**Oggetto: ID_VIP:8558 – Procedimento di VIA-PUA avanti il Ministero dell’Ambiente e della Sicurezza Energetica.
Progetto di un impianto agrifotovoltaico della potenza massima di 63.784 kWp nei Comuni di Bovino, Castelluccio dei Sauri e Deliceto – Proponente HF Solar 8 S.r.l. (“Impianto HF Solar 8”)**

Osservazioni della Società Winderg Castelluccio S.r.l. – SEGNALAZIONE INTERFERENZA CON IMPIANTO HF SOLAR 8

Osservazioni della Società Winderg Valleverde S.r.l. – SEGNALAZIONE INTERFERENZA

OGGETTO: [ID 8558] - Provvedimento di V.I.A. PNIEC-PNRR nell'ambito del provvedimento unico in materia ambientale per "l'impianto agrivoltaico di produzione di energia elettrica mediante l'installazione di una centrale fotovoltaica per una potenza massima di 63.784 kWp nei Comuni di Bovino, Castelluccio dei Sauri e Deliceto" (FG) denominato "DELICETO HV" - Codice rintracciabilità: 202001480. **Rilascio parere favorevole condizionato.**

HF SOLAR 8

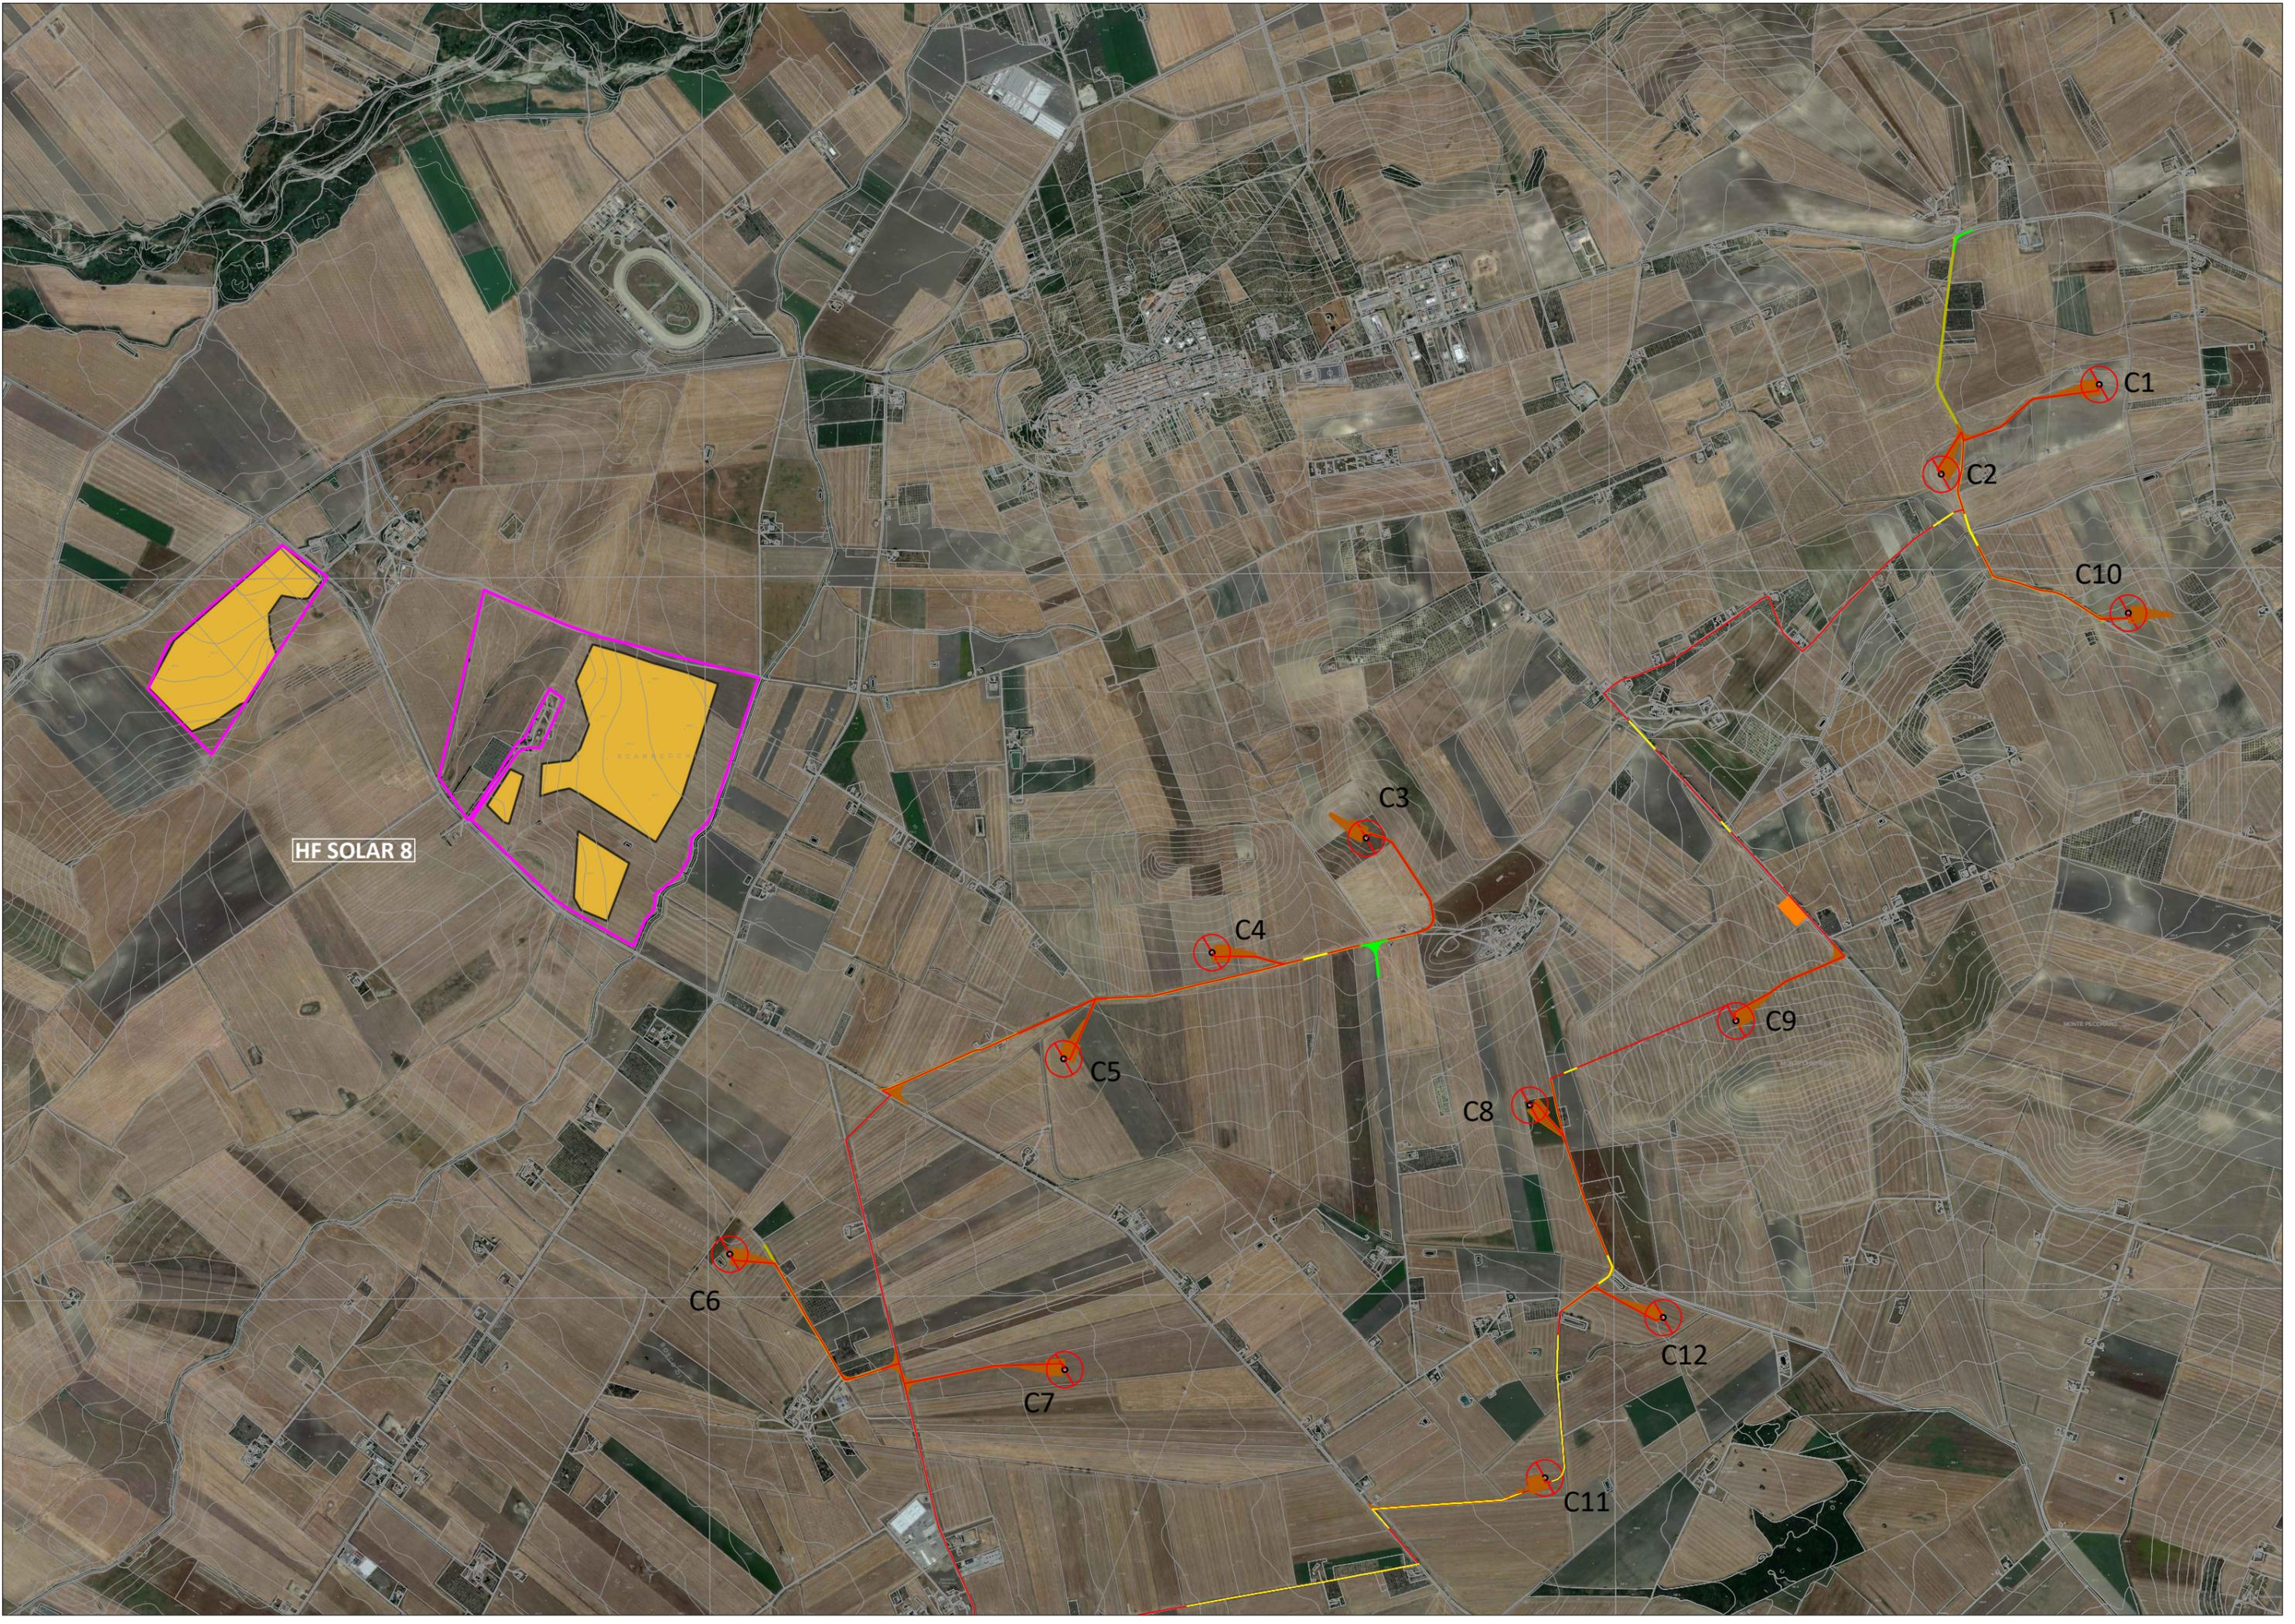
- da consultazione sul sito web del MASE, risulta peraltro evidente come gli elaborati di HF Solar 8 S.r.l. dedicati alla verifica dell’impatto cumulativo non abbiano preso in considerazione il Progetto Eolico “Castelluccio” (elaborati codice 121, 122 e 123);

- in particolare, è onere di HF Solar 8 S.r.l. progettare a propria cura, responsabilità e oneri il progetto agrivoltaico e, in particolare, evitare interferenze tra i cavidotti e le opere di connessione e di accesso dei due impianti, non impedire né ostacolare le opere di mitigazioni del progetto eolico, etc.;

- da consultazione sul sito web del MASE, risulta per altro evidente come gli elaborati di HF8 Solar S.r.l dedicati alla verifica dell’impatto cumulativo non abbiano preso in considerazione il progetto Valleverde (elaborati codice 121, 122 e 123);

- in particolare, è onere di HF8 S.r.l. progettare a propria cura, responsabilità e oneri il progetto agrivoltaico e, in particolare, assicurarsi di non invadere i terreni di sedime dell'impianto eolico Valleverde ed evitare interferenze tra i cavidotti e le opere di connessione e di accesso dei due impianti, non impedire né ostacolare le opere di mitigazioni del progetto eolico, etc.;

L'area interessata dall'intervento nel territorio comunale di Bovino in località "Lamia", su lotti di terreno distinti al Catasto al foglio n. 12 particella 163, si trova nelle immediate dell'impianto eolico della società Winderg Valleverde S.r.l. (autorizzato con determinazione Dirigenziale della Regione Puglia n. 34 del 23/02/2023) costituito da 10 aerogeneratori di cui 7 (aerogeneratori da A1 a A7) da 3,00 MW ciascuno e 3 (aerogeneratori da A8 a A10) da 3,45 MW ciascuno, per una potenza complessiva installata di 31,35 MW. **In particolare si segnala la vicinanza dell'impianto con gli aerogeneratori A7 (F.12 P.IIa 121) e A6 (F.12 P.IIa 165).**
